Radøy kommune

Saksframlegg

Saknr	Utval	Type	Dato
034/2018	Kommunestyret i Radøy	PS	18.10.2018

Plansak 12602016000700 - Detaljregulering - Manger, Urhaug bustadområde - godkjenning

Nr. 11 - Naustmiljø i Mangersvågen – gbnr. 45/1, 45/263, 45/171, 45/262, 45/321, 45/341, 45/422, 45/344, 45/19, 45/170, 45/271, 45/459, 45/463, 45/5, 45/6, 45/1/3, 45/5 og 45/26.

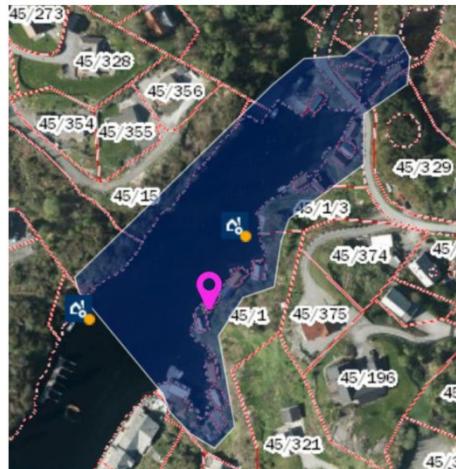
6. Kommunal kulturminnestyresmakt, 24.07.18

Gjer merksam på at i området med Mangersvågen er det no mellombels bygge- og deleforbod i samsvar med kulturminneplanen for Radøy kommune 2017-2027. Området vil verta foreslått som omsynssone ved rullering av kommuneplan.

Tatt til følgje. Området ved skitkaien er lagt inn med formål i tråd med Kommunedelplan for Manger, og det er lagt omsynssone for bevaring kulturmiljø over arealet. Det er fastsett eigne føresegner for omsynssona.

Kommunestyret har i sak 021/2018 av 21.06.18 nedlagt bygge- og deleforbod i Mangersvåg i samsvar med kartutsnitt under. Området omfattar mellom anna Skitkaien, som er kulturminne i verneklasse A etter Kulturminneplan for Radøy kommune 2017-2027 side 49 og vedlegg 2 nr 11.

Rådmannen er samd i at det må leggjast inn omsynssone for kulturminne i samsvar med kartfesting i

Riksantikvaren sin kulturminnebase – Askeladden.
